工程指示 / 要求簡箋(E.I.)

工程指示編號：EI / 6794 / 23

工程名稱：將軍澳日出康城 11

工程項目：單元件 投訴 鐵架鬆脫 拍線高低 保護坑紙易碎

NO:179(平架T1B-CW4)

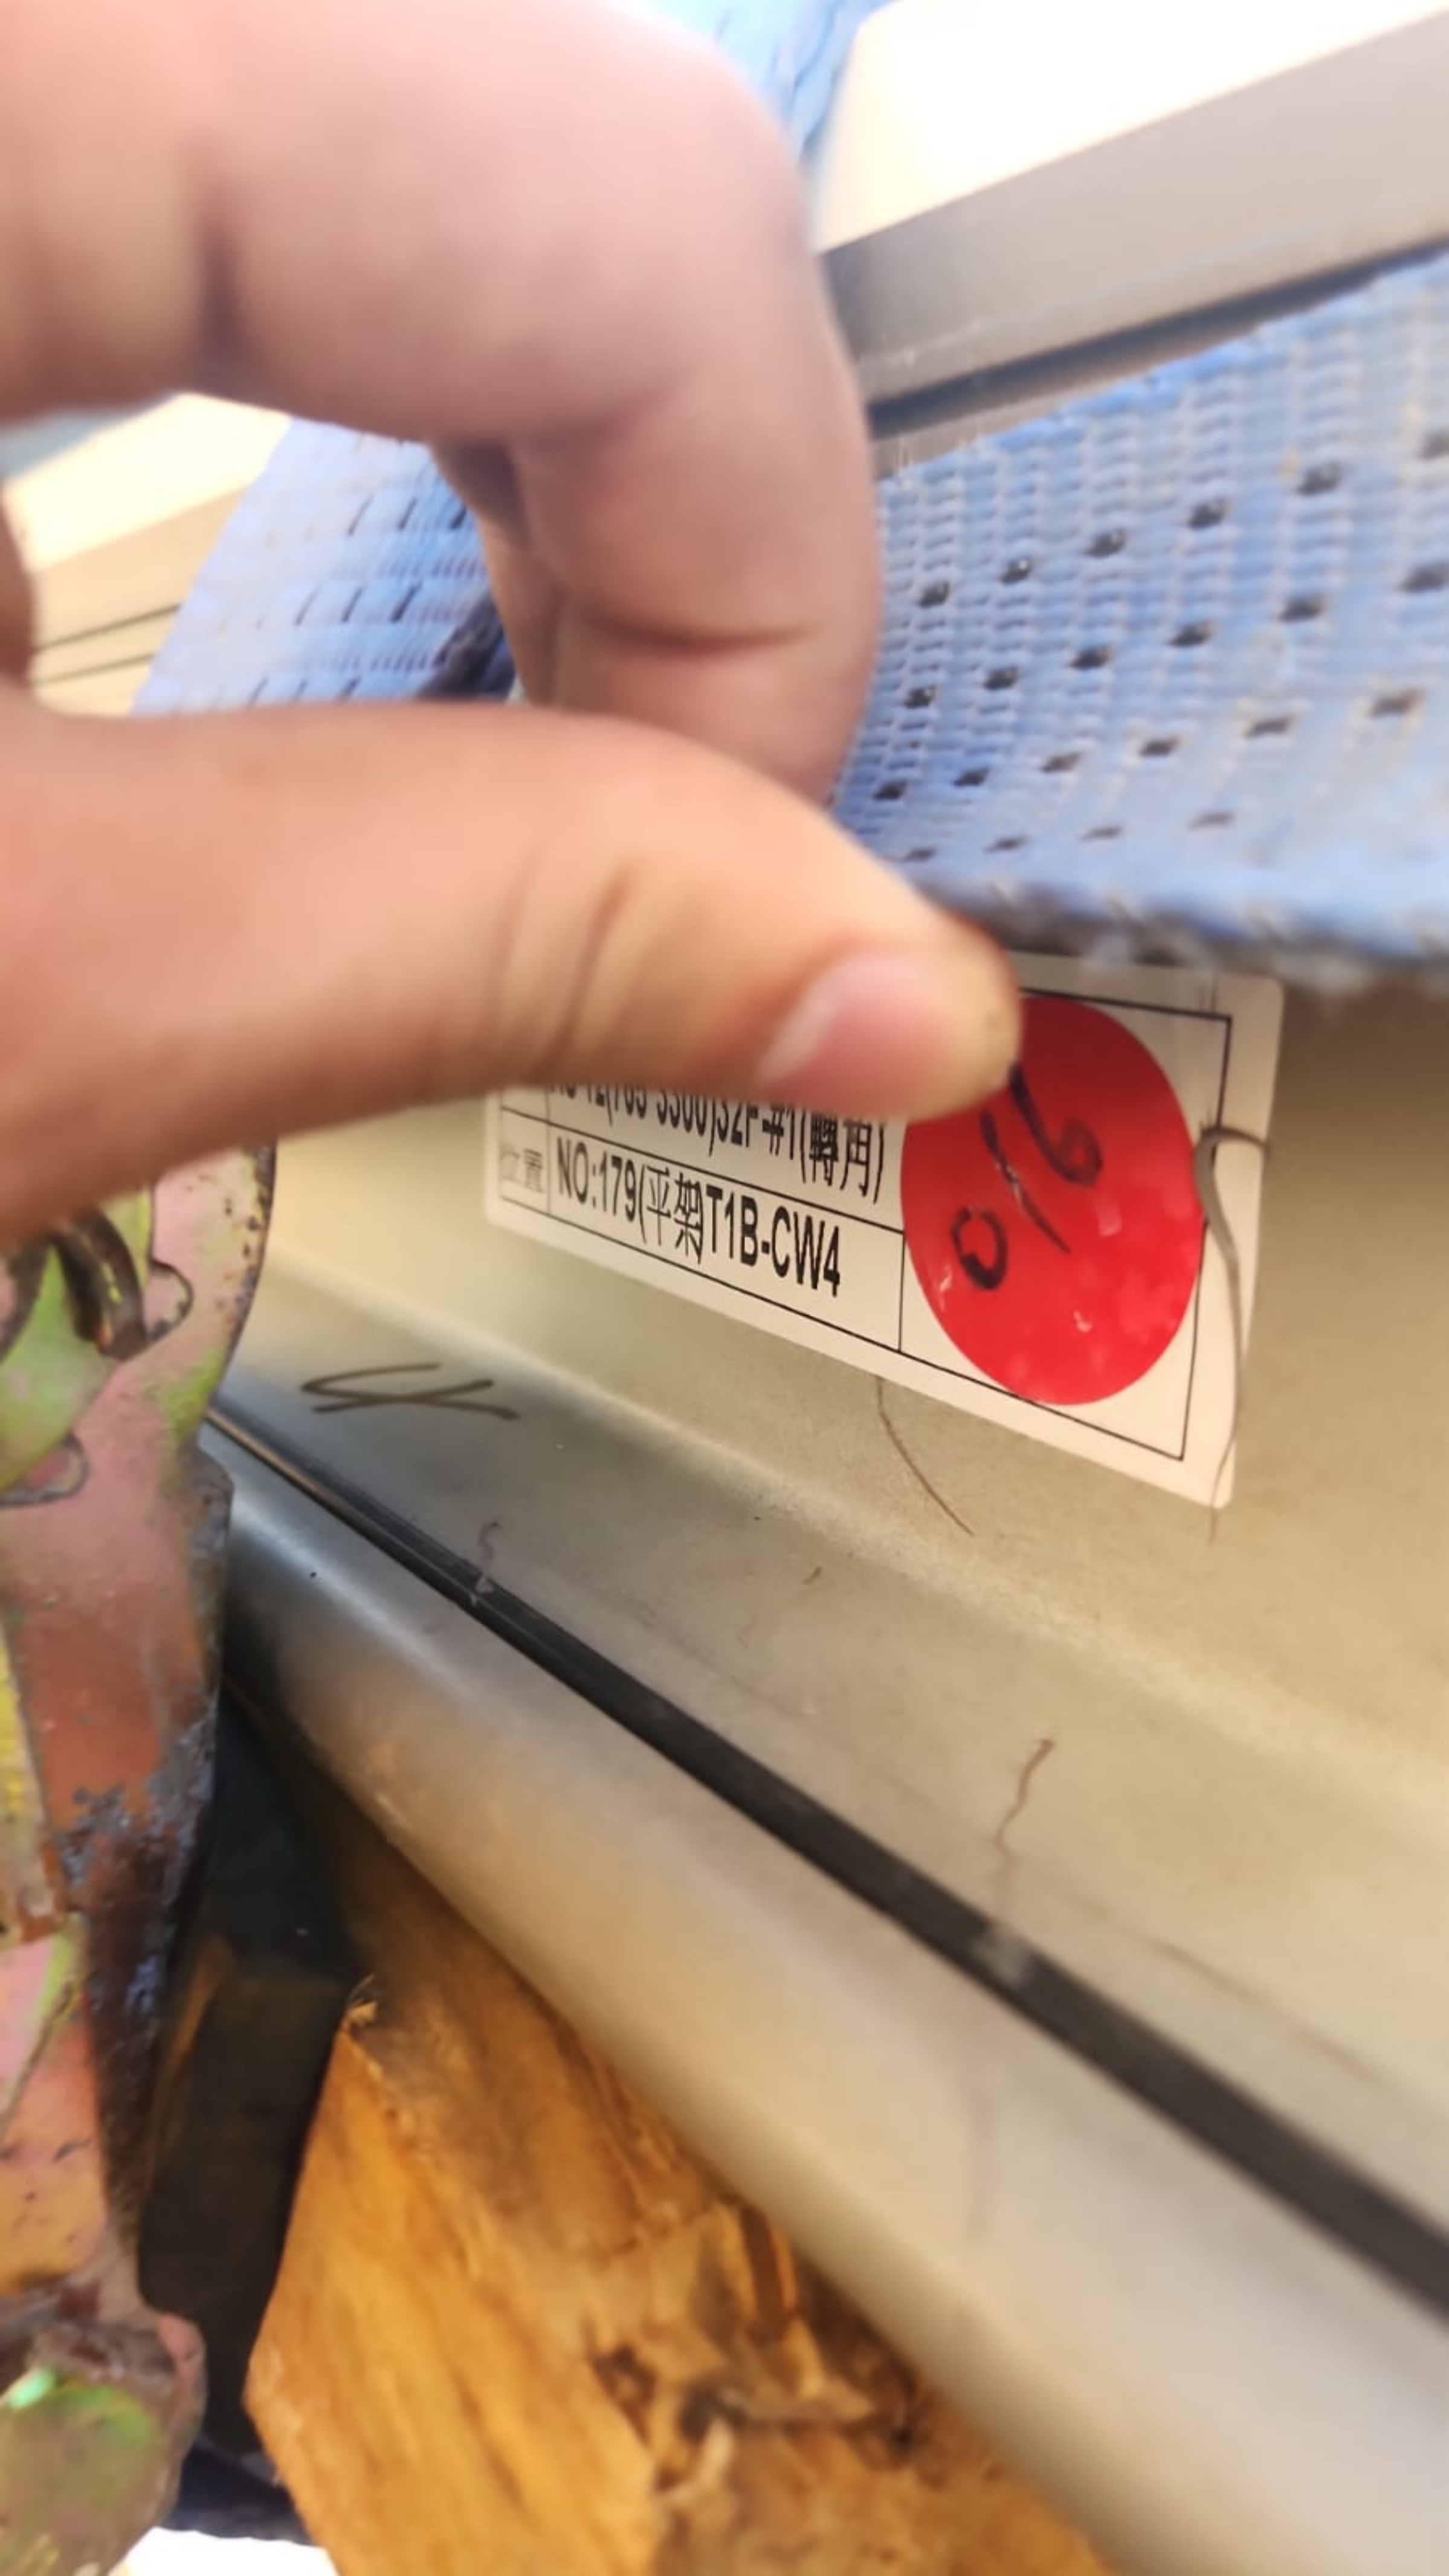
1. 出貨平架橫通再次鬆脫令單元件嚴重損壞 T1 32/F: T1B-CW4-3201 AS-12 #1, T1B-CW4-3202 AF-021 #2 (28/9 出貨), 179 架號
2. 再次提醒，保護問題 中空板 已嚴重損壞 (22/9 出貨)
3. 拍線高低相差 10mm (架號: T1 26/F BD CW4 #1, #2, T3 11/F B-CW3 #4, #5)

如業主不收貨而導致翻手工作，而衍生額外工數，將會扣除廠方。
